リコール届出一覧表

リコール届出日：令和5年7月27日

リコール届出番号	外-3664	リコール開始日	令和5年7月27日
届出者の氏名又は名称	ボルボ・カー・ジャパン株式会社 代表取締役社長 マーティン・パーソン <div style="float: right; border-left: 1px solid black; border-right: 1px solid black; padding: 0 5px;"> 製作国：スウェーデン 製作者名：ボルボ </div> 問い合わせ先：ボルボ・カスタマー・センター 0120-55-8500		
不具合の部位（部品名）	緩衝装置（ボールジョイント）		
基準不適合状態にあると認める構造、装置又は性能の状況及びその原因	左前輪のロアアームにおいて、車両組立工程の組付け作業が不適切なため、ボールジョイントが規定の位置に固定されていないものがある。そのため、ボールジョイントの接続部が外れるおそれがあり、最悪の場合、走行安定性を損なうおそれがある。		
改善措置の内容	全車両、左前輪のボールジョイントを点検する。該当する場合は取り付けを修正し、アライメントを点検または調整する。		
不具合件数	国内：0件	事故の有無	国内：なし
発見の動機	スウェーデン本国からの情報による。		
自動車使用者及び自動車特定整備事業者に周知させるための措置	<ul style="list-style-type: none"> ・使用者：電話等にて通知する。 ・自動車特定整備事業者：：全台数を実施できるため機関紙への掲載は行わない。 ・弊社のインターネットホームページへ掲載する。

改善箇所説明図

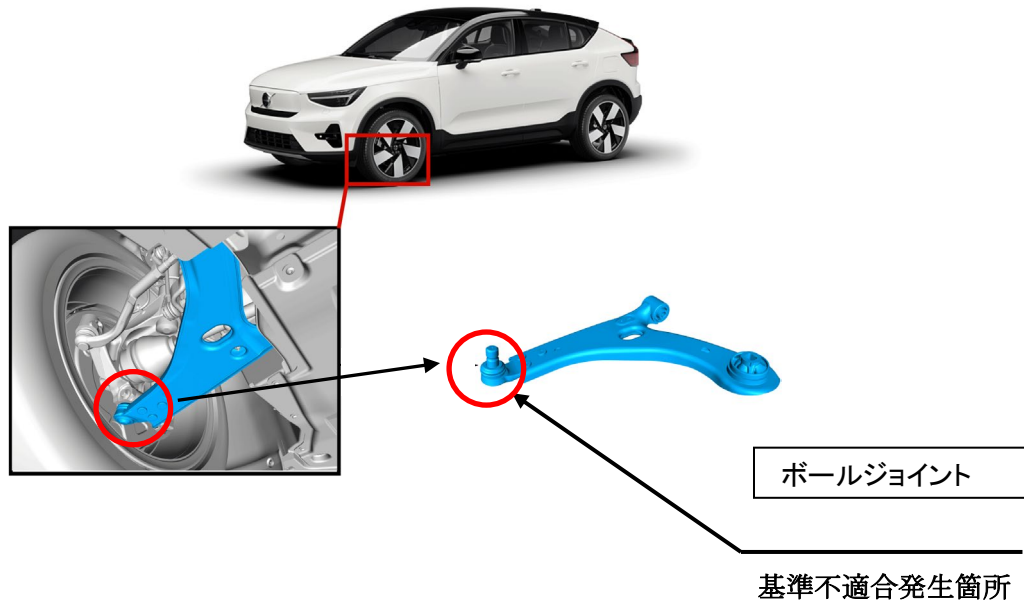
左前輪のロアアームにおいて、車両組立工程の組付け作業が不適切なため、ボールジョイントが規定の位置に固定されていないものがある。そのため、ボールジョイントの接続部が外れるおそれがあり、最悪の場合、走行安定性を損なうおそれがある。

全車両、左前輪のボールジョイントを点検する。該当する場合は取り付けを修正し、アライメントを点検または調整する。
